改善箇所説明図

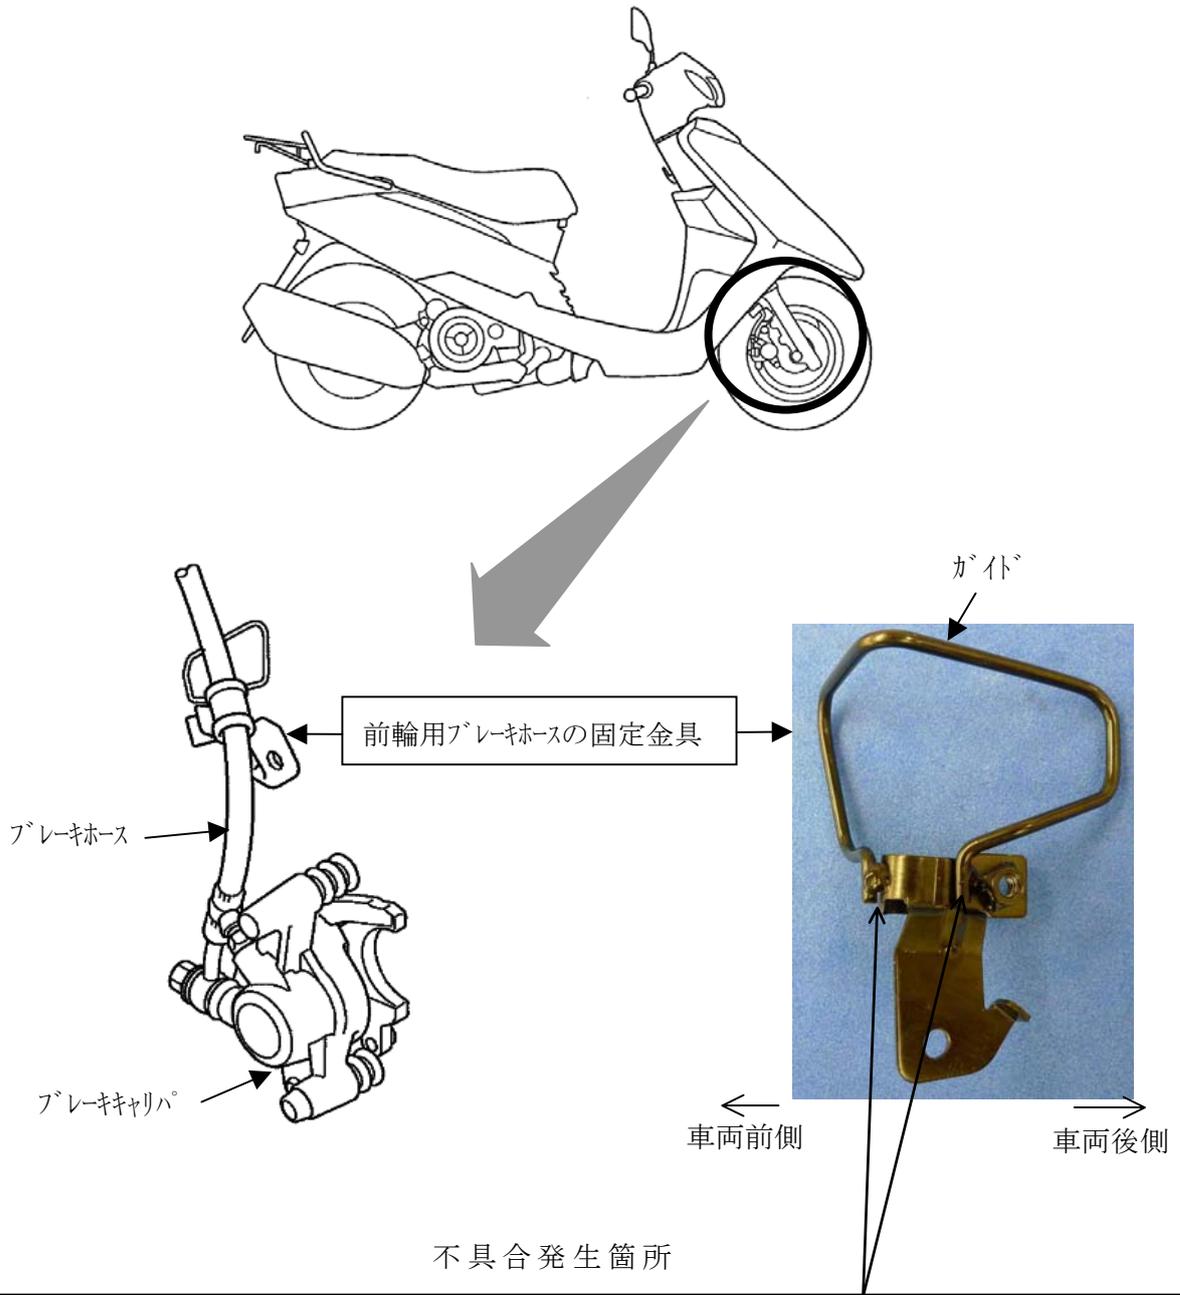
前輪用ブレーキホースの固定金具において、ガイド取付部の溶接が不適切なものがある。そのため、走行中の振動等により当該取付部に亀裂が発生し、そのまま使用を続けると、走行中にガイドが脱落して、他の交通の妨げとなるおそれがある。

改善の内容：全車両、前輪用ブレーキホースの固定金具を良品と交換する。

識別：交換部品（良品）は白ペイントが塗布されている。
